**Høringsuttalelse fra nabo, Maria Radejko – etter 1.gangs behandling den 26.4.2022.
Høringsfrist 6.7.2022**

Som eier av gnr/bnr 44/2 på Prestjord i Lyngdal kommune, naboeiendom nord for planområdet, har jeg følgende merknader til planarbeidet – forslag til reguleringsplan planID 202010:

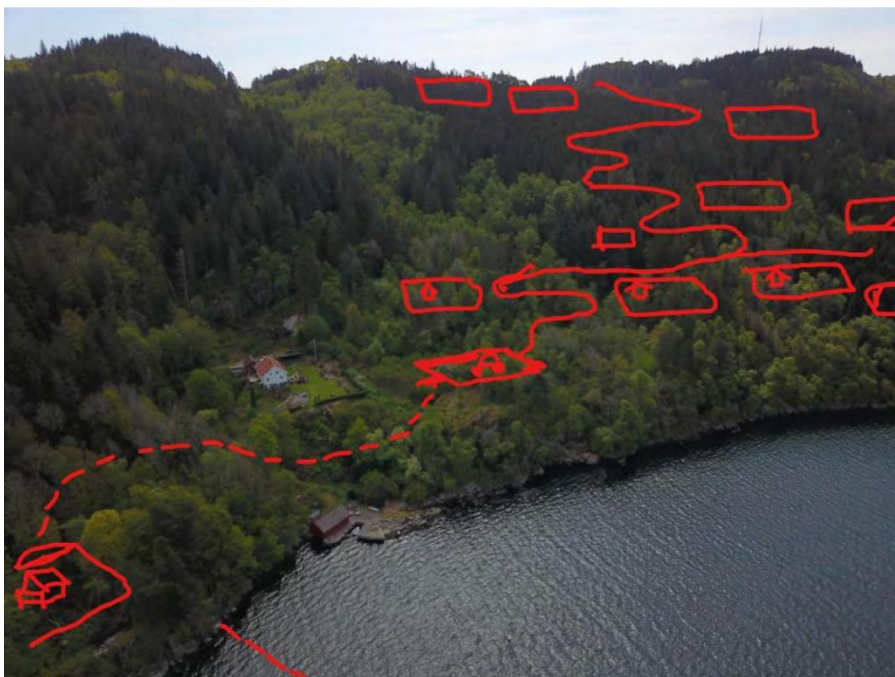
Tegningen er laget utfra blåser plassert i sjøen oppmålt i tråd med reguleringsplanforslagets mål. (Båthavn 70mx150m)

Omtrentlig illustrasjon av hyttfeltets plassering

Veianleggene er omtrentlig innringet og viser hvor det vil måtte etableres store eksponerte skjæringer og fyllinger.

Fra planforslaget planID202010

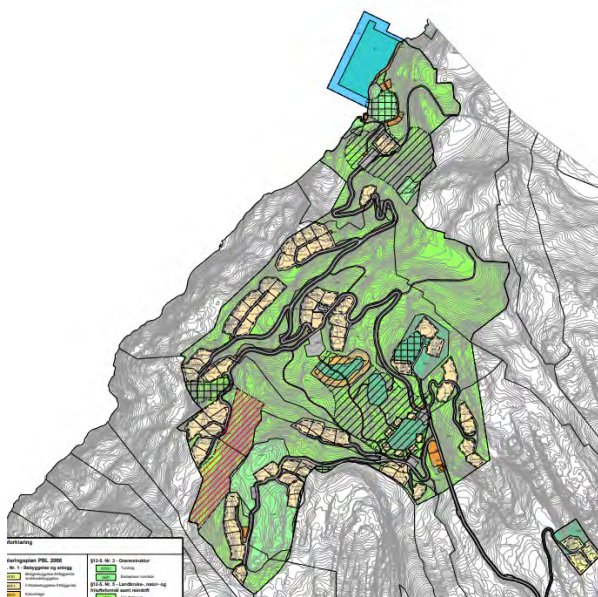
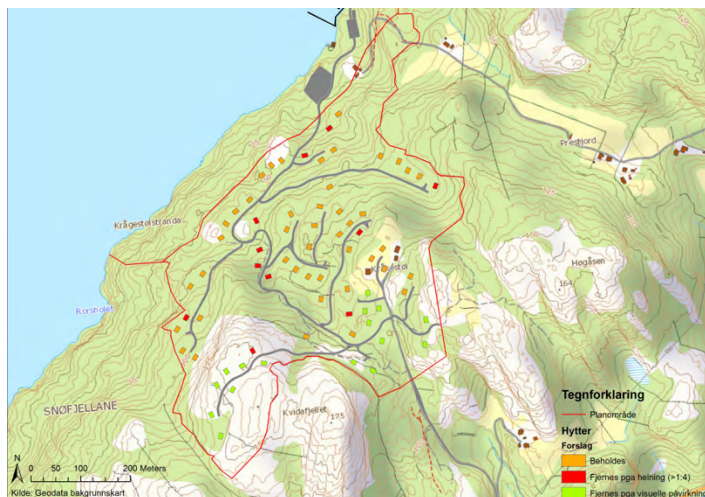
Eksponeringsanalysen til Asplan Viak (dat. 2015-03-27) viser en prosess der de hadde et utgangspunkt på 70 hytter, men med bakgrunn i resultater av analysen ble en del hytter fjernet. Hytter markert med «Fjernes pga helning» og «Fjernes pga visuelle påvirkning» ble tatt ut og antallet redusert til 60 og det ble lagt inn i kommuneplanen en bestemmelse om maks 60 hytter. Forslaget som i dag ligger på høring, har 84 hytter/enheter. Er det ikke et krav at kommuneplanens bestemmelse med maks 60 hytter skal oppfylles? Plasseringer og høyder i planforslaget som nå ligger til høring er ikke samsvar med Asplan Viak sin analyse. Plasseringer og høyder må detaljkontrolleres og planen bør revideres og endres i samsvar med Asplan Viak sin eksponeringsanalyse. Antallet hytter og deres plassering er helt klart ikke slik som Asplan Viaks eksponeringsanalyse anbefalte.

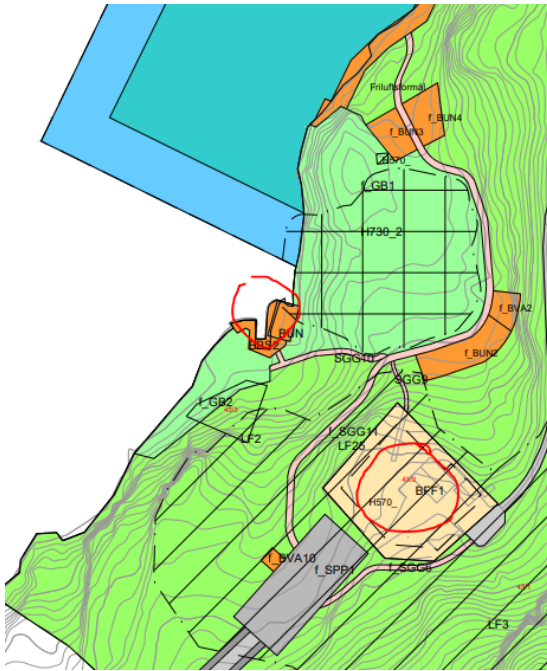
1. om dette hyttefeltet / denne massive utbyggingen er tjenlig i dette landskapet i det hele tatt
2. å lage en buffer mot eksisterende bygnings/bruks-miljø og skåne landskapet ved å fjerne båthavna og avslutte hyttefeltet opp fra strandsonen men med gang-tilgang til sjø ved dagens båtstø for Krogestøl (her er det eksisterende sti ned til sjøen) hvor det kan etableres plattings/ område for bading/fisking osv. (Se skisse under).

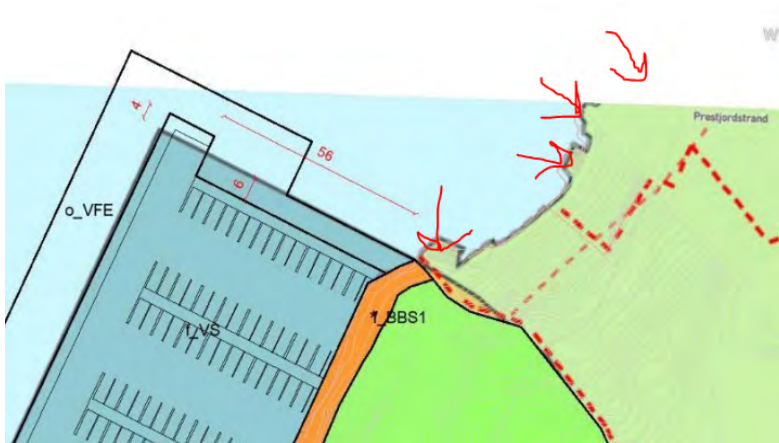
Det er ikke tatt hensyn til bruken av gnr/bnr 43/2 – gammelt hovedhus med hage - og gnr/bnr 43/3 - båtstø, sjøbu/uteplass ved sjøen tilhørende 43/2. Ingen illustrasjoner er sendt inn som viser hvordan forslagsstiller vil ivareta/skåne eksisterende bruk og miljø rundt 43/2 og 43/3. Her er etablert gangveier både øst og vest for hagen/uteoppholdsplasser og badeplass både nord og syd for eksisterende sjøbu/oppholdsplass ved sjøen.

Ingen avmerking eller kommentarer knyttet til de 4 naustene/båtstøene som ligger i landskapet nord for foreslått båthavn i dag. Kan man ikke se konflikten? Både mht vår bruk, estetikk, opplevelsesverdi, allmennhetens bruk av området som fiskeplass og friluftsopplevelse

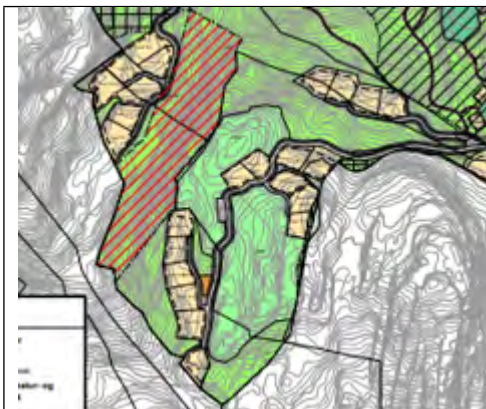
- Hytter eksponeres i silhuett og veiskjæringene blir store og eksponerte inngrep i landskapet.
Jf. Utsnitt fra planbeskrivelsen:

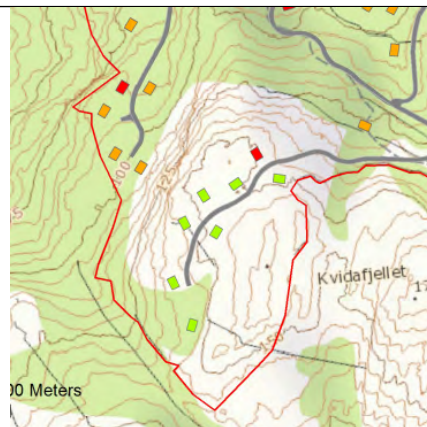
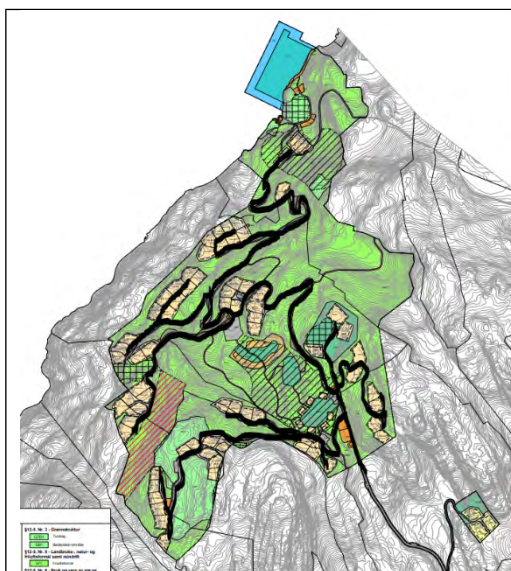
Planforslaget plasserer hytter på områder som eksponeringsanalysen utarbeidet av landskapsarkitekter anga IKKE skulle ha hytter (se utsnitt under der planforslaget har lagt inn hytter der eksponeringsanalysen fra 2014 har FJERNET hytter):

Planforslaget har plassert 13 hytter i arealet som eksponeringsanalysen av 12.juni 2014 anga skulle være hyttefri. (felt 10,11,12,13, og 14). Tomt 16.2 mangler byggegrense i tråd med eksponeringsanalysen og tomt 16.3 og 16.4 skal ikke bebygges iht eksponeringsanalysen.

Røde og grønne hytter skal ut av planen pga manglende landskapstilpasning (utdrag fra Asplan Viak sin rapport fra 2014) (Hytter merket røde og grønne tas ut av planen – angitt av Asplan Viak i 2014).

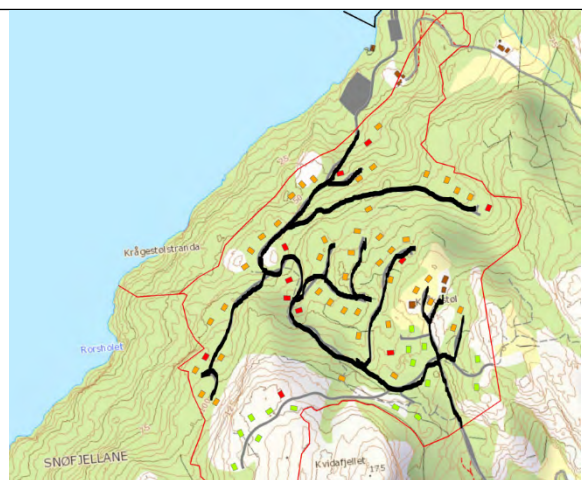
Utsnittet over viser planforslagets veitraseer i svart. Antall meter vei er antatt fordoblet ift eksponeringsanalysen fra 2014.

Utsnittet over viser eksponeringsanalysen fra 2014 sine foreslåtte veitraseer. Planforslaget til venstre samsvarer ikke med Asplan Viak sin analyse.

Veiskjæringene vil gi ekstreme fyllinger og skjæringer og inngrep i terrenget. Husk at hele hyttefeltet inklusive veier skal skytes inn i en skråning med et høydespenn på 160m. Se utsnitt under fra planbeskrivelsen. Veier er tegnet som streker i landskapet – i realiteten vil det bli ekstreme skjæringer og fyllinger i terrenget for å kunne realisere de foreslåtte veiene.

Figur 33: Illustrasjon veglinje i naturlokalitet. Kilde: Agde Arkitektur AS

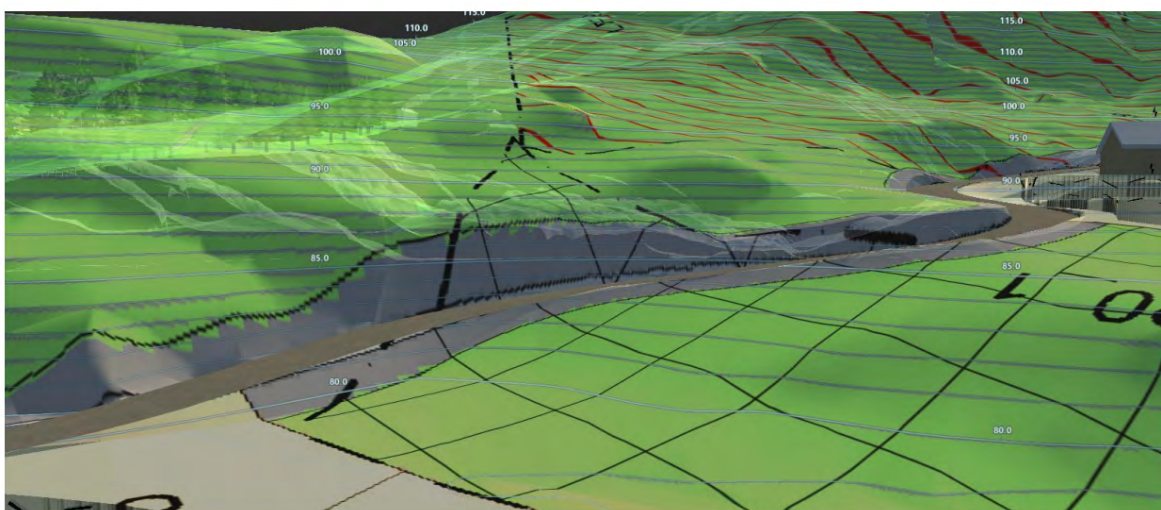
Planforslagsstiller ser også dette problemet selv, se utsnitt og tekst fra planbeskrivelsen under knyttet til at veien må skjære inn i naturlokalitet.
